**AVIS RELATIF À LA PROTECTION
CONTRE LES EVENTUELS EFFETS NOCIFS ET NUISANCES
PROVOQUÉS PAR LES RAYONNEMENTS NON IONISANTS
GÉNÉRÉS PAR DES ANTENNES ÉMETTRICES STATIONNAIRES**

Commune : MANAGE - Exploitant : PROXIMUS

Référence exploitant : 64BIC_01

Rapport n° 3152 / 2025

Figure 1 : Vue en plan des lieux de séjour et des points de contrôle

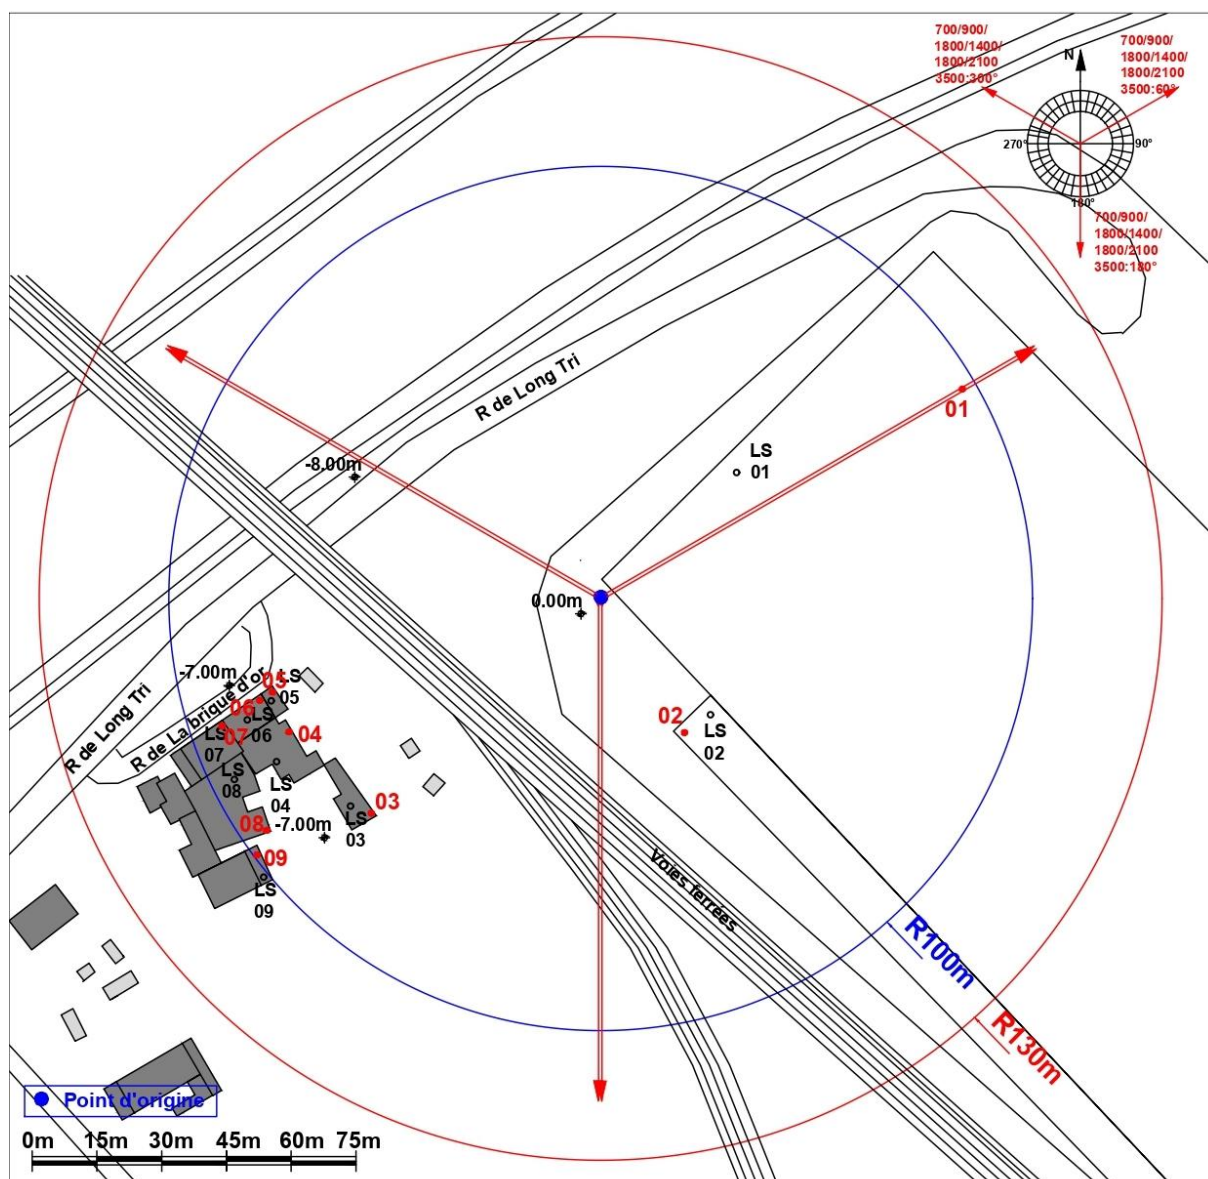
- le numéro du point de contrôle repris sur un des plans de la figure 1;
- le numéro du LS dans lequel se trouve le point de contrôle de la 1^{ère} colonne ;
- l'atténuation d'obstacle prise en compte pour le calcul de l'indice d'exposition dans le LS ;
- le résultat du calcul de l'indice d'exposition.

N° point de contrôle	LS	Atténuation (dB)	Indice d'exposition relatif à la limite par installation IE_i
1	LS01	3,0	0,170
7	LS07	3,0	0,024
9	LS09	3,0	0,017
3	LS03	3,0	0,015
6	LS06	3,0	0,015
5	LS05	3,0	0,015
4	LS04	3,0	0,013
8	LS08	3,0	0,013
2	LS02	3,0	0,011

En ce qui concerne les antennes de l'installation mentionnées dans le tableau 1, la distance maximale à laquelle la limite pourrait être atteinte, à l'extérieur, est égale à 88,4 m. S'il n'y a pas de LS à une distance inférieure, les antennes respectent forcément la limite d'immission.

Dans le cas des LS situés à l'intérieur des bâtiments, une atténuation d'obstacle est prise en compte et il en résulte que la distance maximale à laquelle la limite pourrait être atteinte se réduit à 62,9 m.

Figure 2 : Vue en plan des installations d'antennes dans un rayon de 300 mètres autour de l'installation faisant l'objet de la demande d'avis

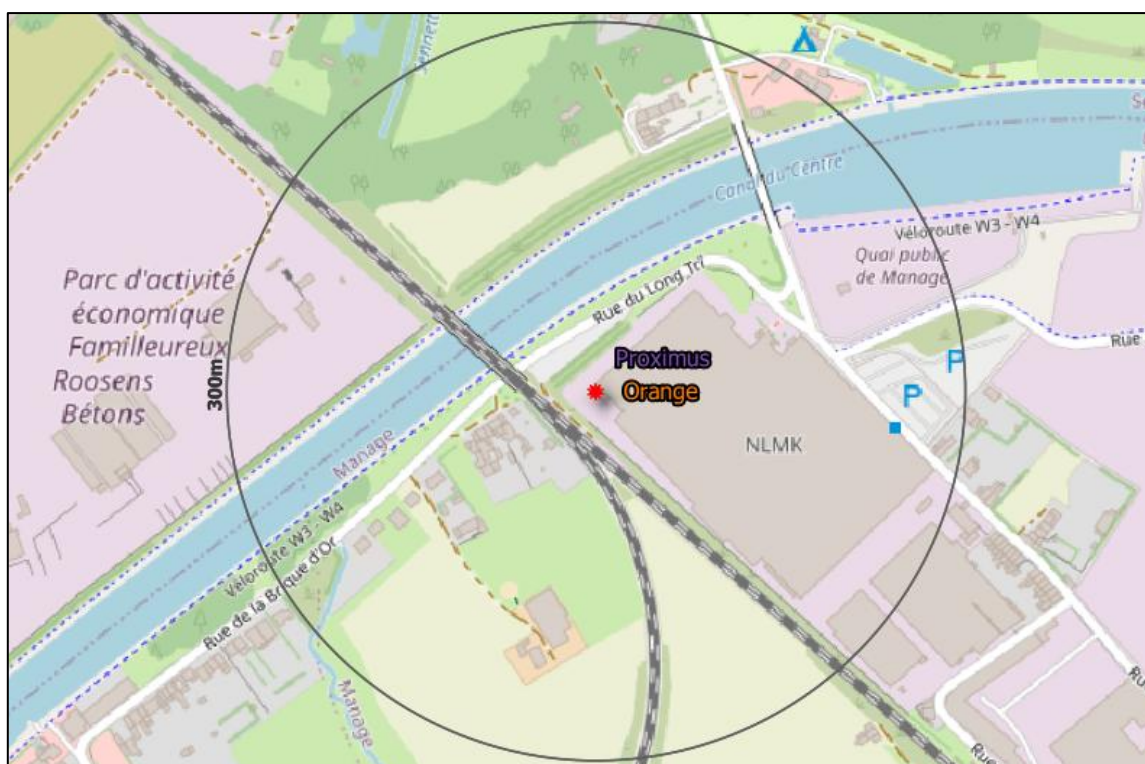
Le plan en projection verticale de la figure 2 indique la localisation des installations d'antennes émettrices stationnaires visées par le décret et situées dans un rayon de 300 mètres autour de l'installation référencée dans le paragraphe 2 et localisée au centre du cercle. Les données de localisation de ces antennes et les avis correspondant sont accessibles via le cadastre en ligne des antennes émettrices stationnaires⁸. Les installations prises en compte dans l'évaluation du respect de la limite cumulative sont les installations d'antennes émettrices déclarées en service par l'exploitant à la date du présent avis, à l'exception de l'installation référencée dans le paragraphe 2 et éventuellement d'autres installations ayant fait l'objet d'une demande d'avis à la même date et qui sont situées à l'intérieur de la zone de 300 mètres de rayon.

Compte tenu des considérations ci-dessus, il apparaît que l'intensité du rayonnement électromagnétique généré, dans les lieux de séjour situés dans un rayon de 300 mètres autour de l'installation référencée dans le paragraphe 2, par l'ensemble des antennes émettrices stationnaires de l'ensemble des exploitants du même site d'antennes émettrices stationnaires respecte la limite fixée à l'article 4, § 2 du décret.
